## Keuringsverslag van een elektrische laagspanning- en zeer lage spanningsinstallatie

**NIET CONFORM**

Straatnaam De Bosschaertstraat  
Huisnummer 5  
Busnummer  
Postcode 2020  
Gemeente ANTWERPEN  
Land België

Controlebezoek van een huishoudelijke elektrische installatie van voor 1981 volgens (KB 08/09/2019) - AREI Boek 1- hoofdstuk 8.4.3. en 4.2.4.3.

Afbeelding schakel- en verdeelbord:

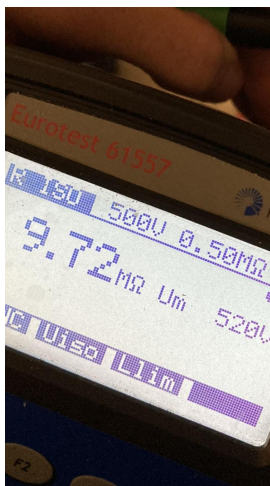
I5.09 De genaakbare, naakte onder spanning staande delen zijn onvoldoende afgeschermd. (Boek 1 Afdeling 5.1.4. en 4.2.2.3.)
